平潭综合实验区自然资源与生态环境局关于 金顺新光明城（一期、二期）及整体项目 竣工规划条件核实公示

附件：1. 金顺新光明城（一期）实地建设与规划审批不一致对比分析
2. 金顺新光明城（二期）实地建设与规划不一致对比分析

金顺新光明城（一期）实地建设与规划审批 不一致对比分析

金顺新光明城(二期)实地建设与规划

金顺新光明城地面车位实地建设与审批不一致对比

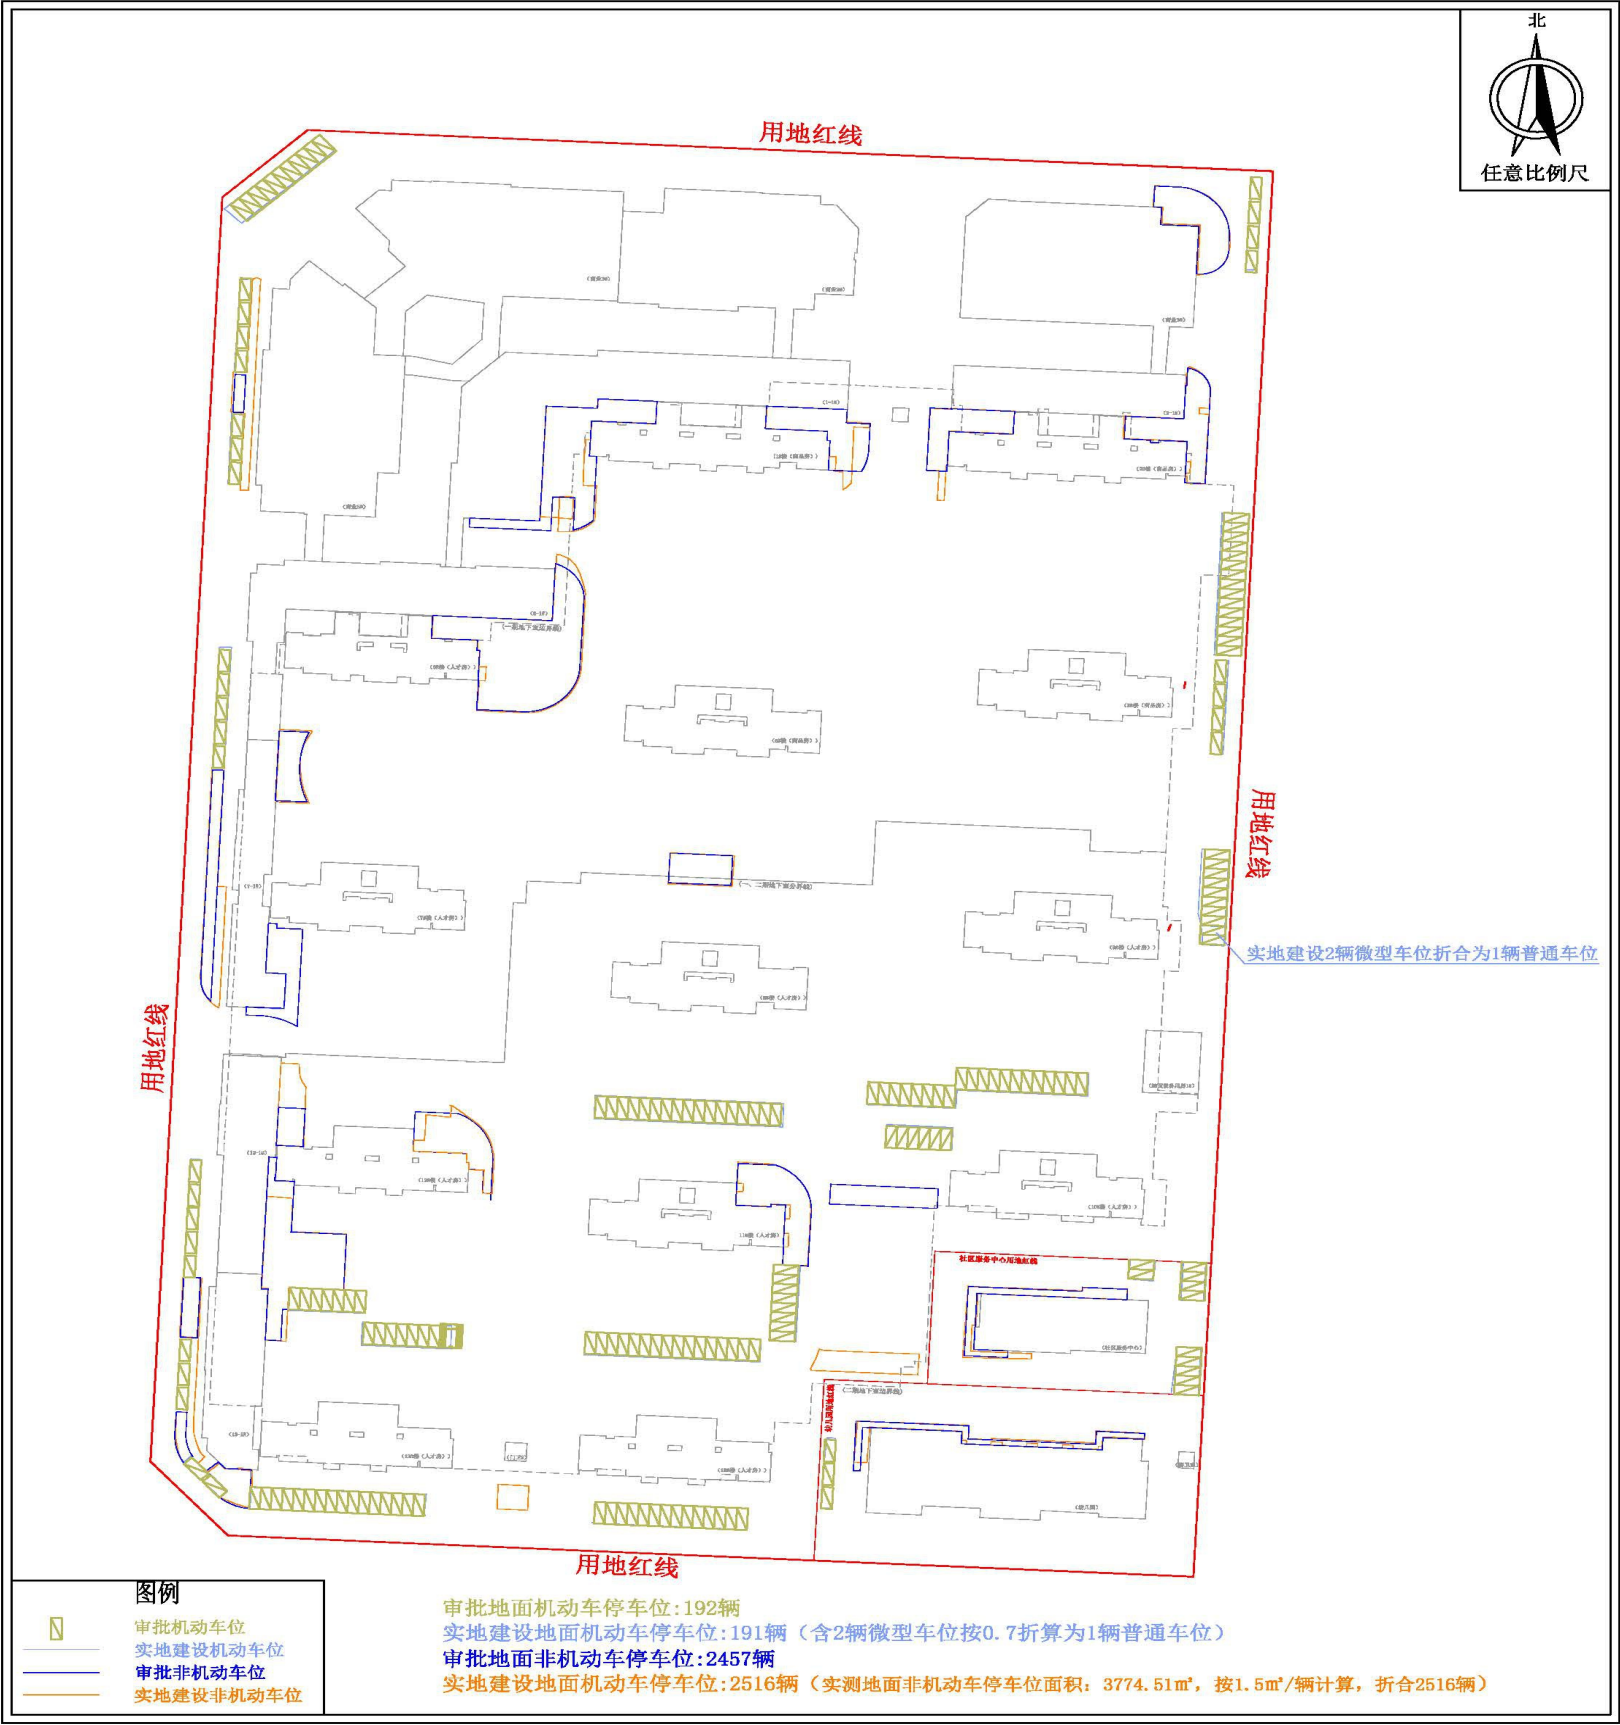
审核内容	审批情况 (一期二期(汇总))	实际建设情况 (一期二期(汇总))	备注
地面机动车停车位合计	192 辆	191 辆	含 2 辆微型车位按 0.7 折算为 1 辆普通车位
地面非机动车停车位合计	2457 辆	2516 辆 (面积 3774.51 m²)	实测地面非机动车位面积按 1.5 m²/辆折算

调整原因：地面非机动车停车位一、二期统筹整体考虑，进行了调整，一、二期地面非机动车停车位数量及面积满足设计规划要求，但不影响项目整体规划。

金顺新光明城绿地实地建设与审批不一致对比

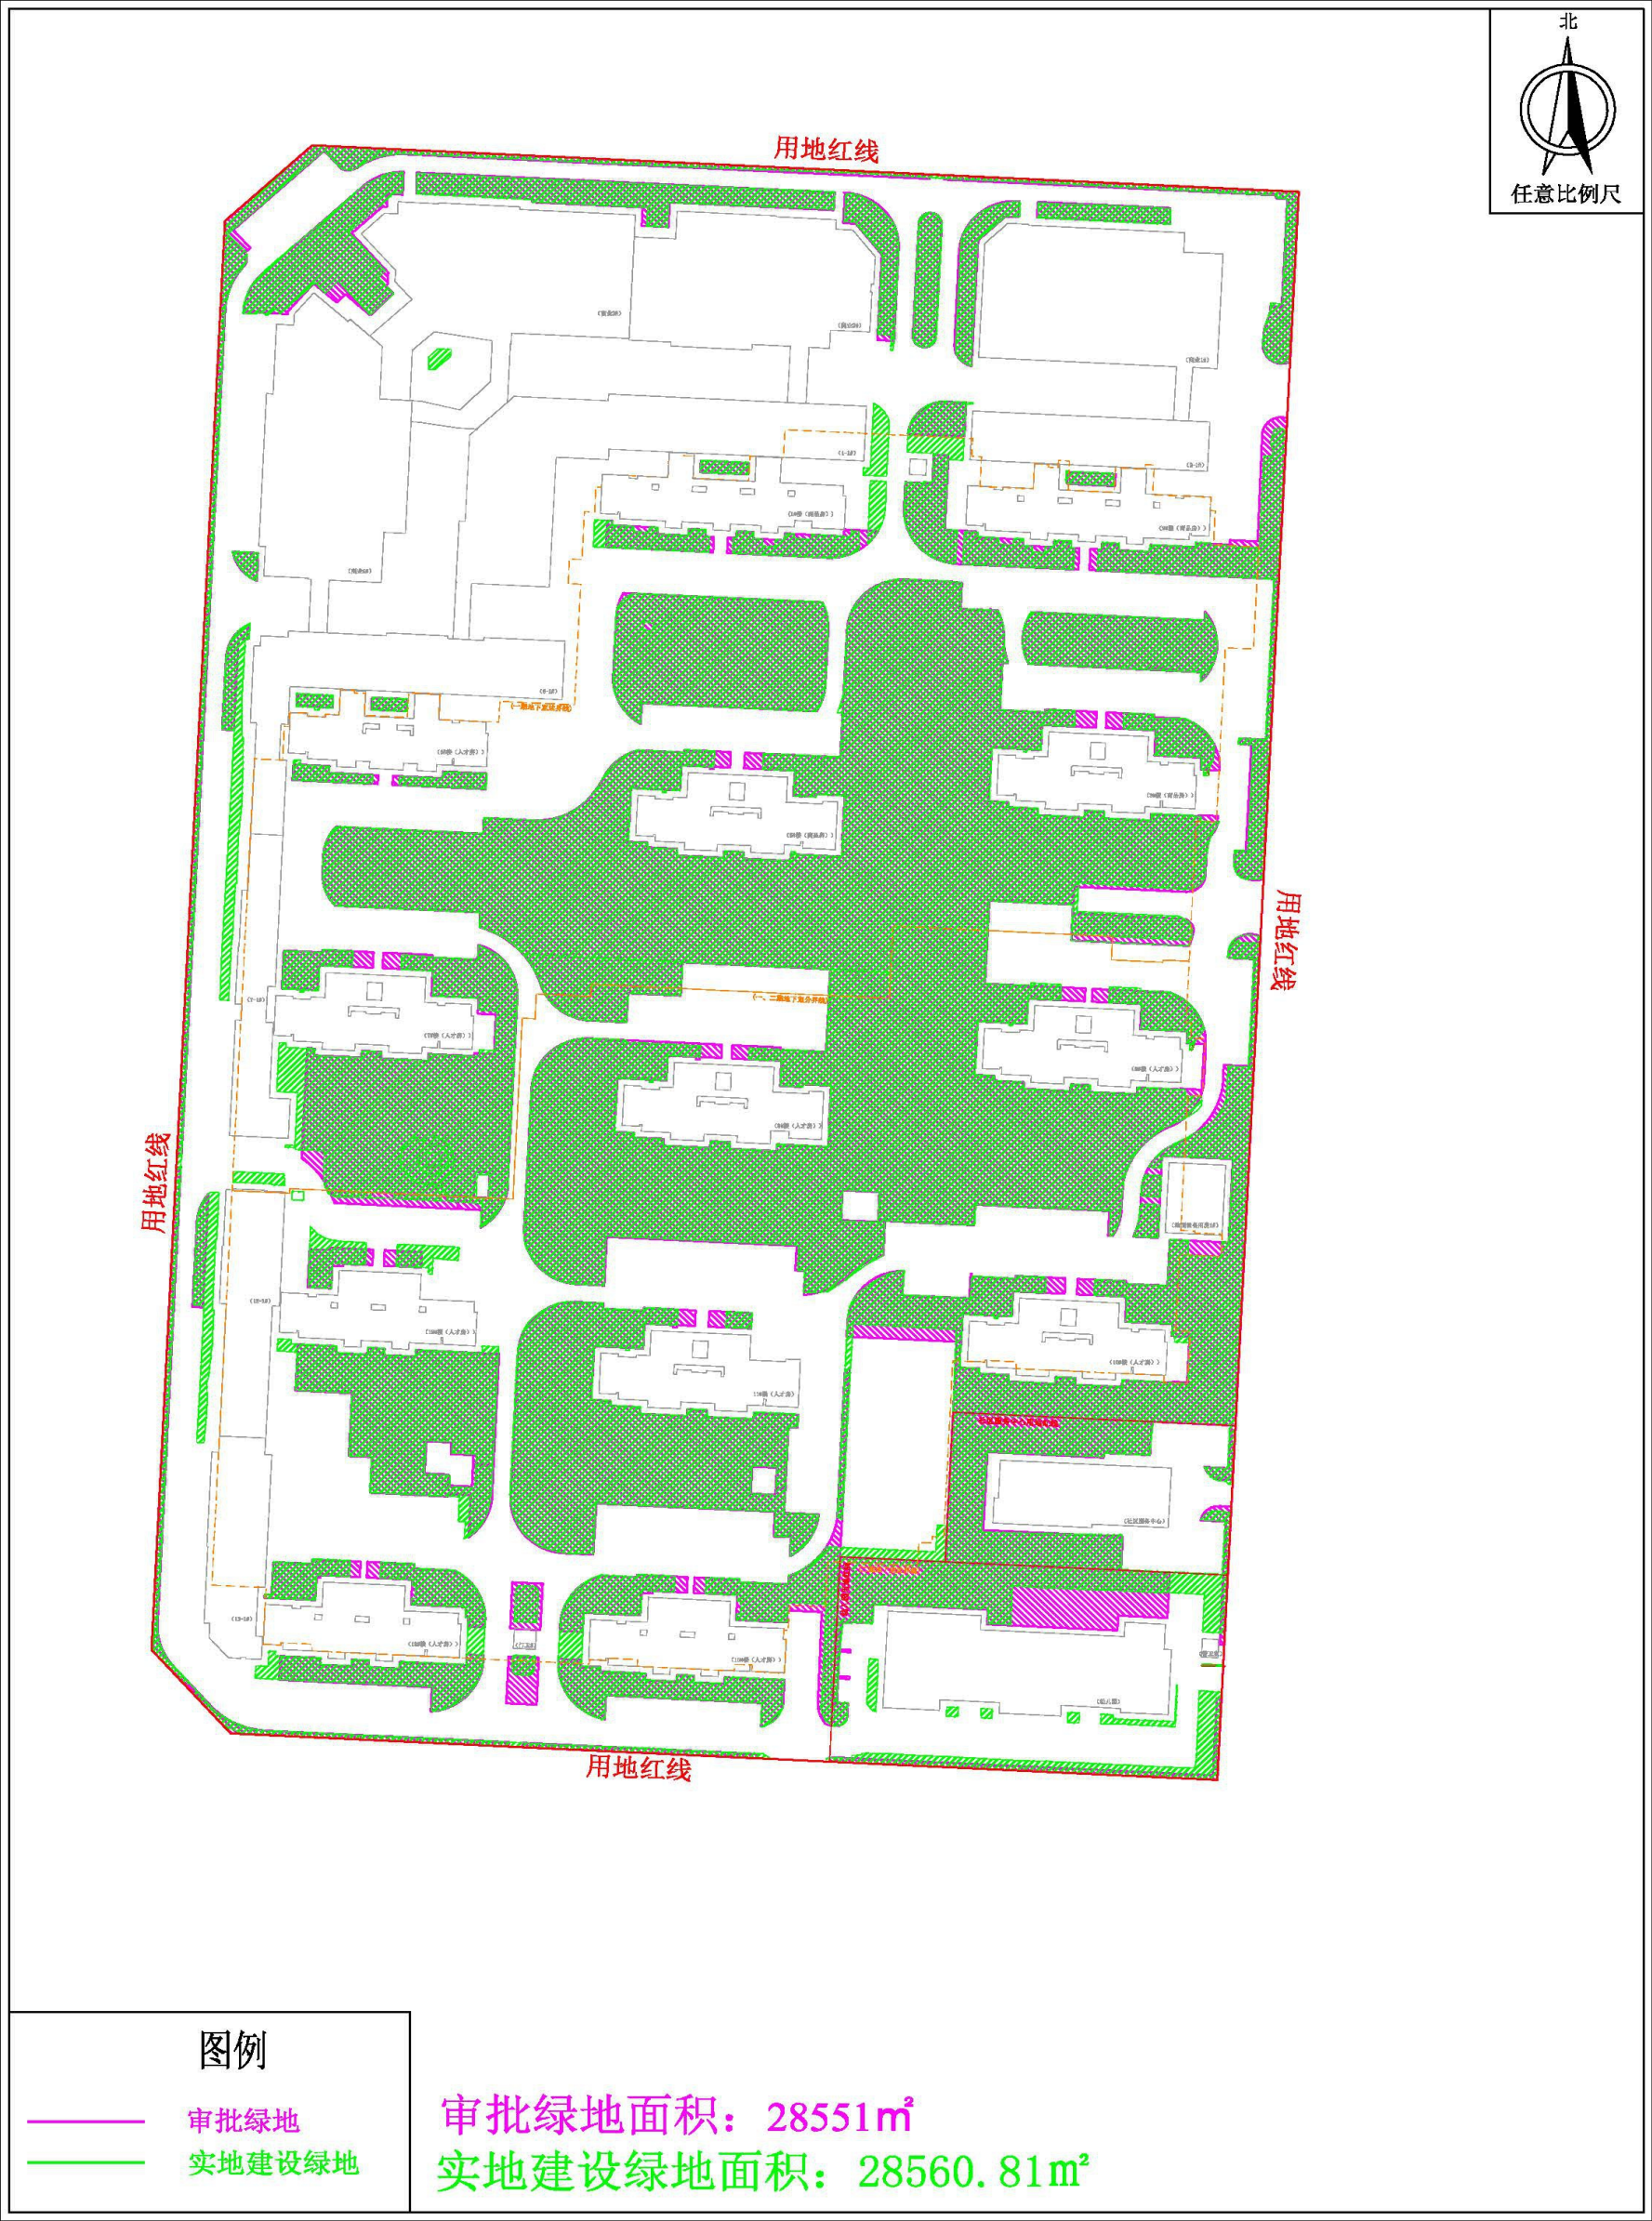
审核内容	审批情况	实际建设情况	备注
绿地面积	14733.22 m ² (二期审批总平面图图面测算)	14643.17 m ² (二期)	部分绿地建设位置实地与审批不一致
	28551 m ² (一期二期(汇总)审批总平面图指标)	28560.81 m ² (一期二期(汇总))

调整理由：因一、二期景观绿化经过专业深化设计，进行部分调整，一、二期实地建设绿地面积满足审批绿地面积，但不影响项目整体规划。

金顺新光明城活动场地实地建设与审批不一致对比

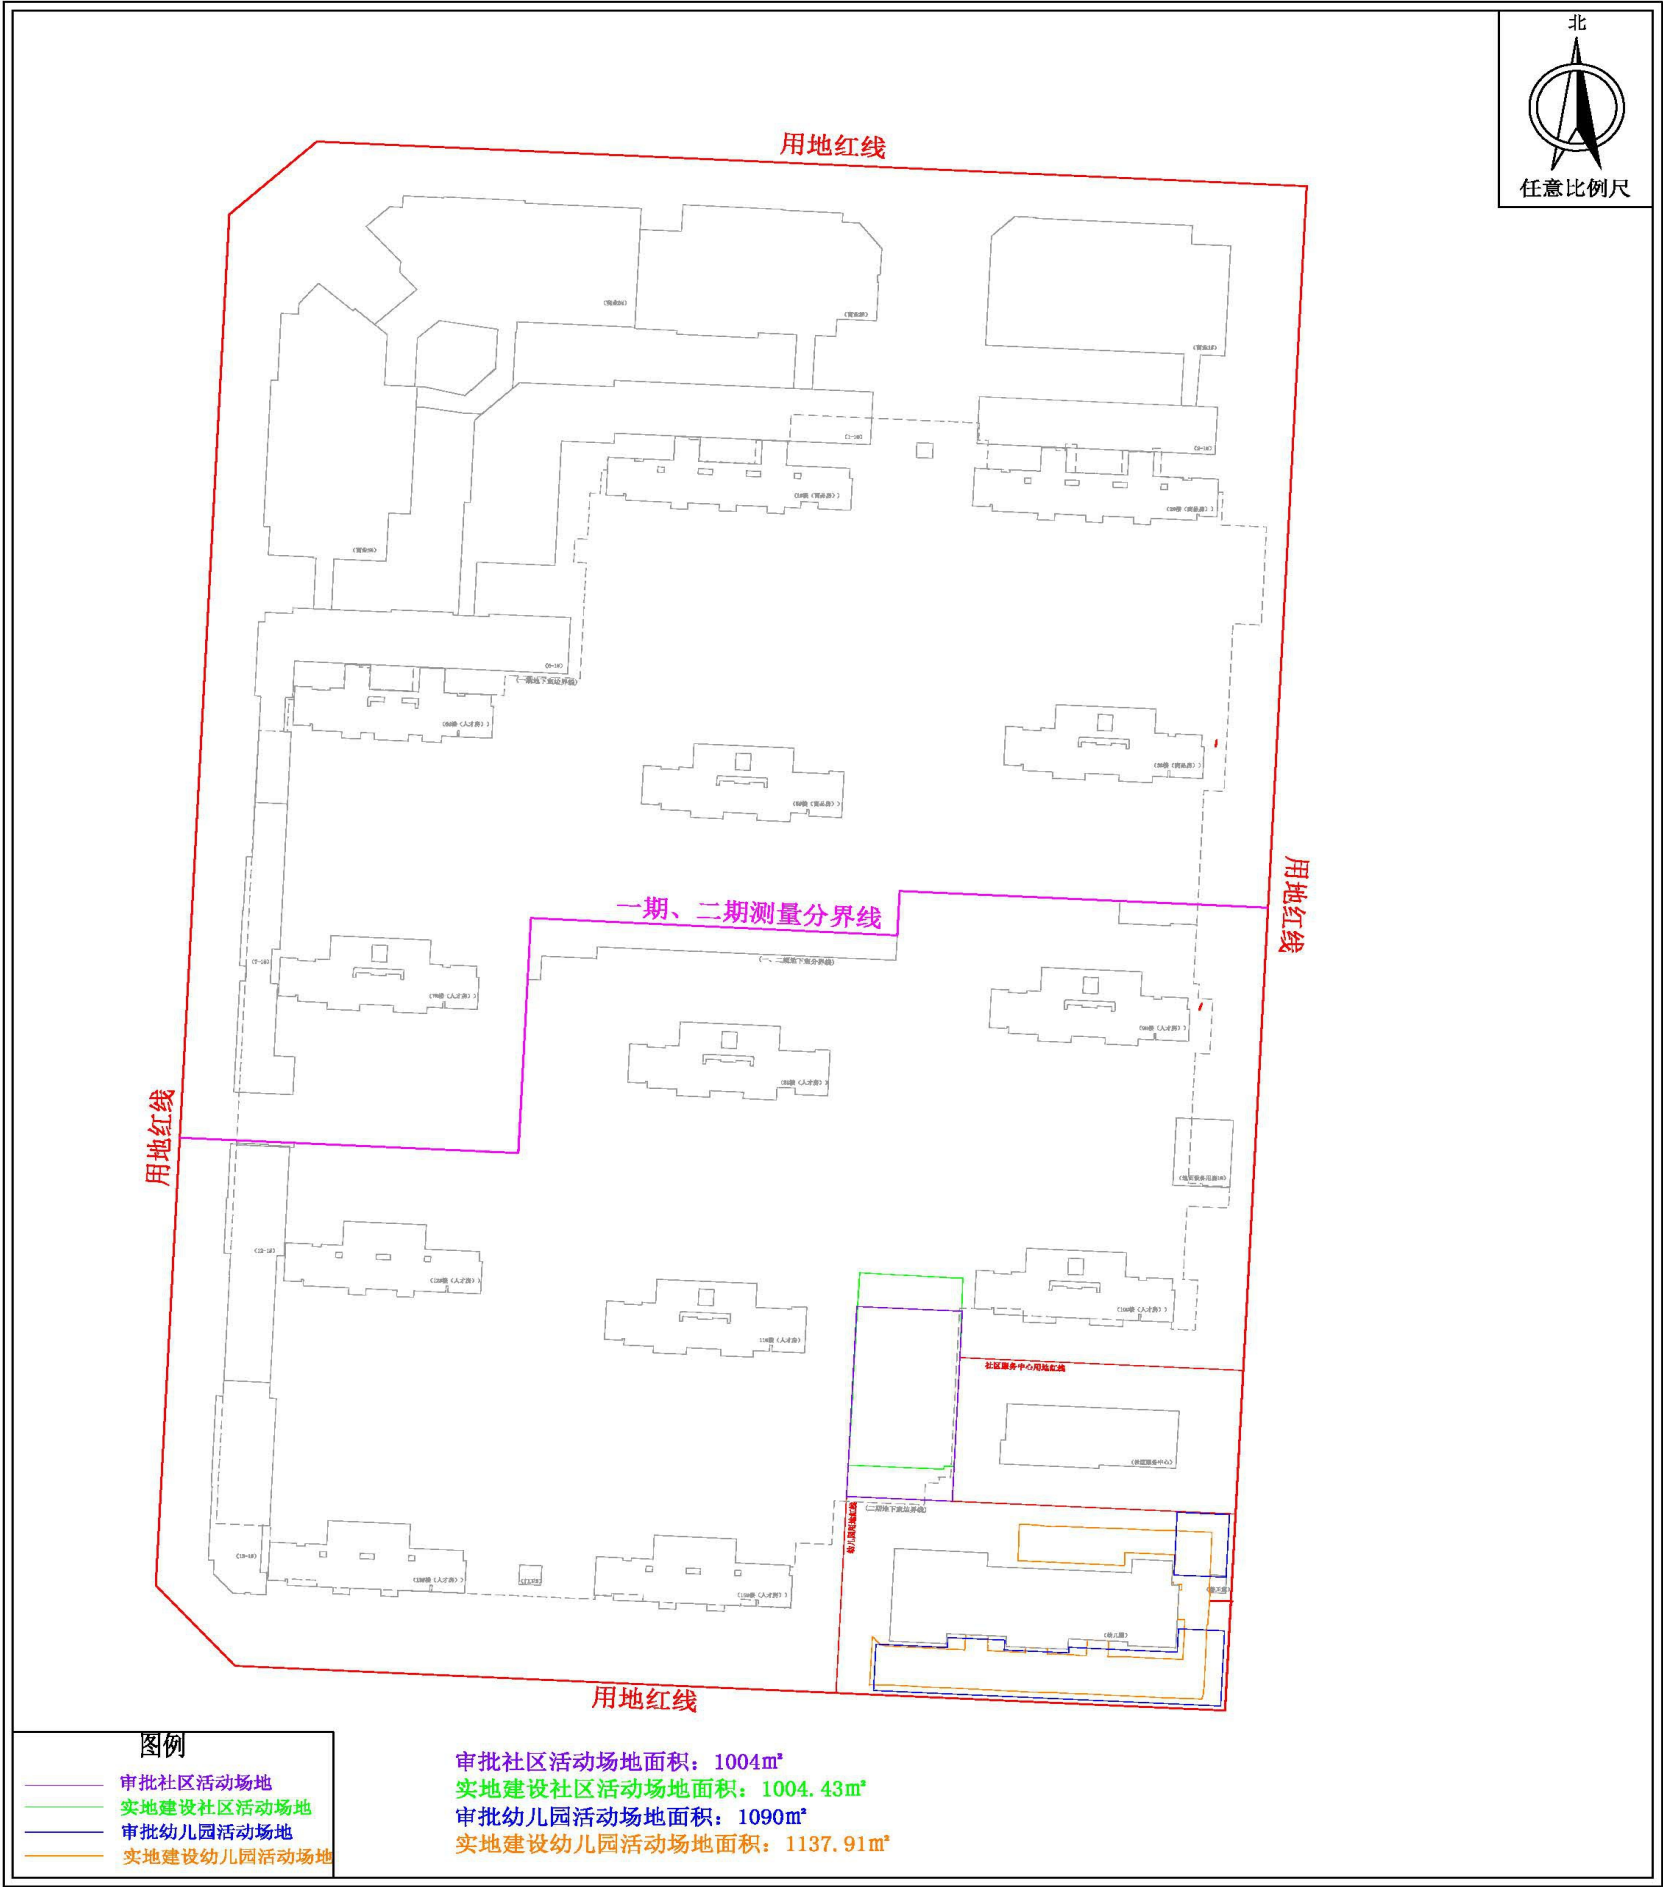
审核内容	审批情况	实际建设情况	备注
社区活动场地面积	1004 m ² (审批总平面图指标)	1004.43 m ²	部分绿地建设位置实地与审批不一致
幼儿园活动场地面积	1090 m ² (审批总平面图指标)	1137.91 m ²

调整原因：因景观绿化经过专业深化设计，进行部分调整，实地建设活动场地满足审批活动场地面积，但不影响项目整体规划。
